Mehrzweckhaus Barmke, Dorfbreite 1 - Brandschutz

- Sachstandsbericht -

**Protokoll zur Brandverhütungsschau nach
§ 27 Abs. 1 NBrandSchG**

Gutachterliche Stellungnahme zum Brandschutz Nr. 1501-20

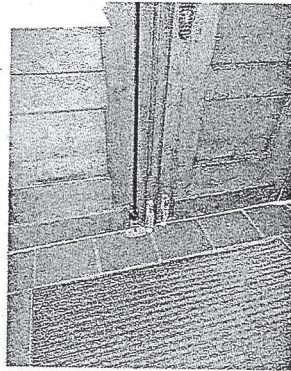
- 1) In einem Gruppenraum befand sich ein eklektischer Herd. Es wird empfohlen die-sen über einen Schlüsselschalter unter Strom zu setzen.
Dadurch wird ein versehentliches Einschalten z.B. durch die Kinder verhindert und der Herd nur wirklich dann benutzt, wenn dieser stromführend ist.

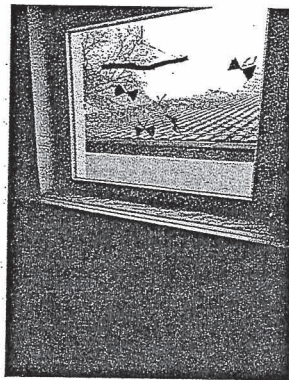
- 2) Türen im Zuge von Flucht- und Rettungswegen müssen sich beim Aufenthalt von Personen jederzeit in voller Breite öffnen lassen und dürfen nicht versperrt sein. Bei der Tür sind Türstopper vorhanden, dadurch besteht die Möglichkeit, dass sich die Tür nicht ohne weiteres öffnen lässt.

Kellergeschoss M 1:200

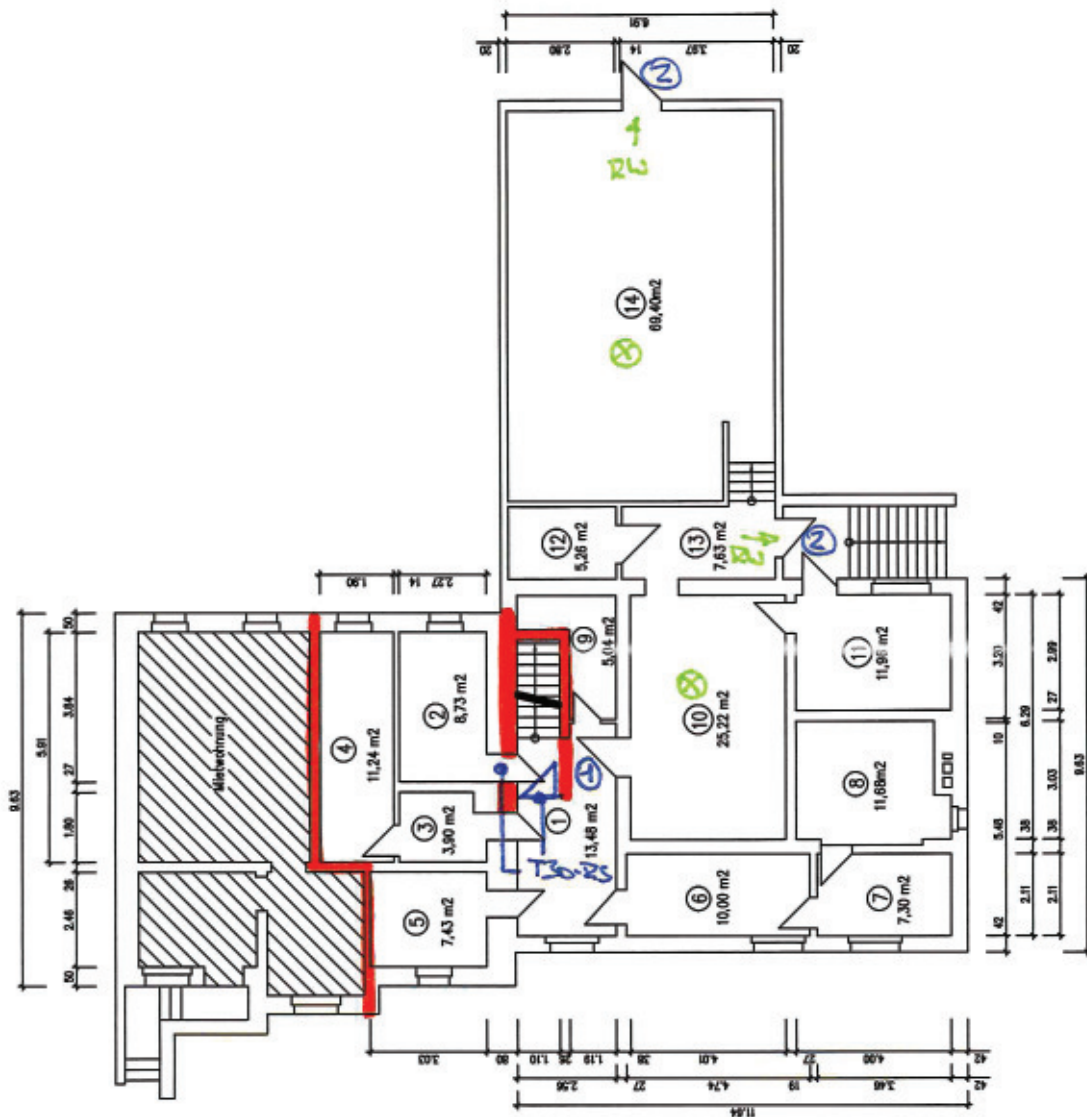
- ① feuerbeständige Trennwand, Türen T30-RS (Anordnung exemplarisch)
- ② Tür mit Notausgangverschluss EN 179
- ⊗ Raum mit Sicherheitsbeleuchtung
- Trennwand F90-A

Das Kellergeschoss muss gegenüber dem Erdgeschoss brandschutztechnisch abgeschottet werden. Dazu ist im Bereich der notwendigen Treppe eine feuerbeständige Trennwand zu errichten und die verbleibende Durchgangsöffnung mit einem feuerhemmenden und rauchdichten Abschluss (Tür T30-RS) abzuschotten. Auf Grund der geringen natürlichen Belichtung der Clubräume ist eine Sicherheitsbeleuchtung (Beleuchtungsstärke 1 Lux, Umschaltzeit 1 Sekunde, Betriebsdauer 1 Stunde) zu installieren. Weitere Mängel ergeben sich hinsichtlich des Raumabschlusses der Geschossdecke über dem Kellergeschoss. Leitungen werden zumeist ohne die erforderlichen Abschottungen durch die Decke geführt.

Erdgeschoss M 1:200

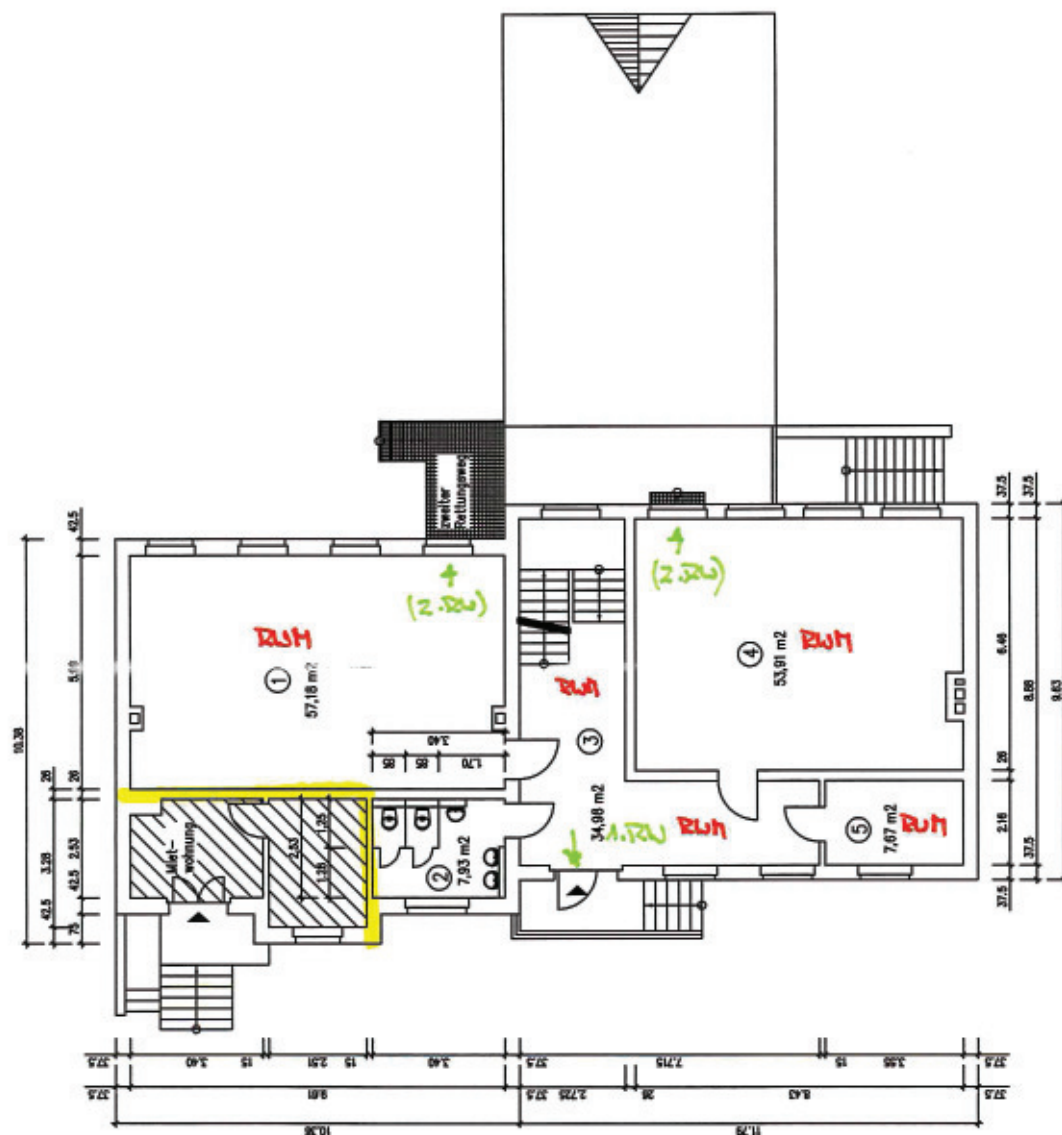
RWH - Rauchwarmluft der DIN 14604 - funktionsfähig
 Trennwand F30-B (minde)kuss

Als Sofortmaßnahmen zur Aufrechterhaltung des Betriebes des Kindergartens ist eine brandschutztechnische Abtrennung des Kellergeschosses in feuerbeständiger Bauweise vorzusehen sowie die vollflächige Ausstattung des Erdgeschosses mit vernetzten Rauchwarnmeldern zu gewährleisten.

Obergeschoss M 1:150

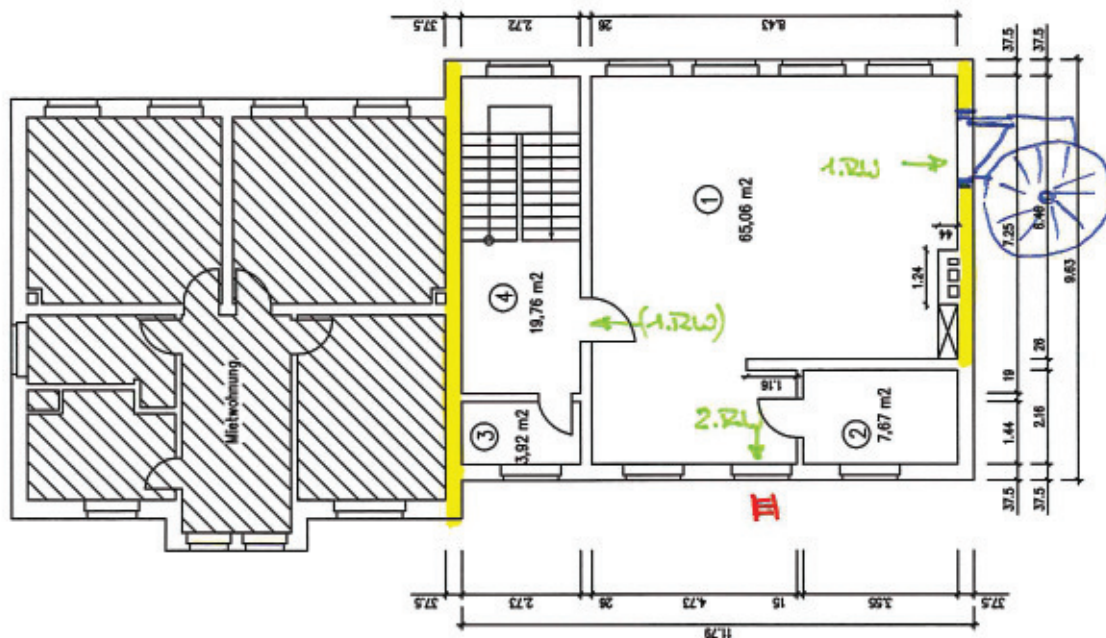
III Außenküstelle mit tragb. Leiter der Feuerweh
Mindestgröße Fenster 90x120 cm im Licht

Trennwand F30-B (mindestens)

Die Nutzung des Dachgeschosses ist vorerst aufzugeben. Die Nutzung des Obergeschosses ist auf maximal 15 Personen zu begrenzen. Die Personen müssen ohne wesentliche Einschränkung über Gerät der Feuerwehr gerettet werden können (keine Personengruppen mit eingeschränkter Mobilität oder Kinder unter 12 Jahren).
